TEILEGUTACHTEN

Nr.: TZ-026749-B0-098

für das Teil/ : **Sonderlenker**
den Änderungsumfang : **55-222**
vom Typ :
des Herstellers :

Prüfgegenstand : Sonderlenker
Typ : 55-222

Typ 55-222

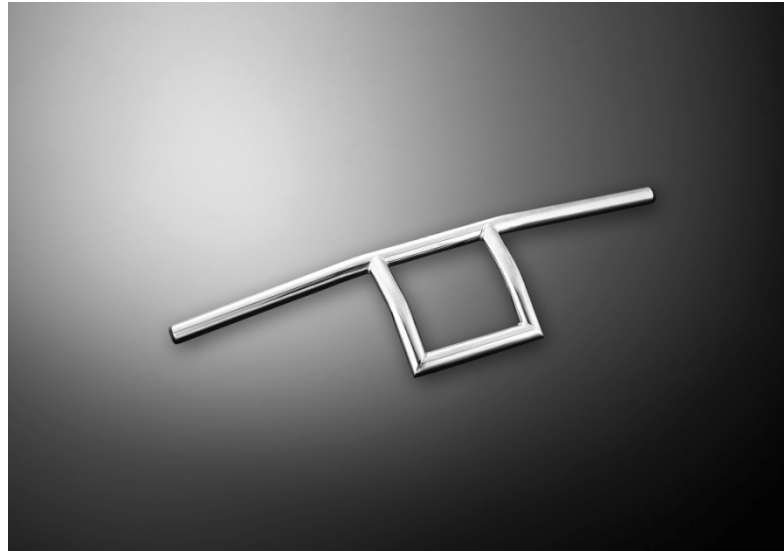
Das geprüfte Muster stimmt mit dem Foto überein. Der kleinste gemessene nach außen gerichtete Abrundungsradius ist größer als 3 mm. Das Muster erfüllt hinsichtlich der äußeren Gestaltung die 97/24/EG Kapitel 3. Die Einrichtung stellt keine Gefährdung im Sinne §§ 30 und 30c StVZO dar.
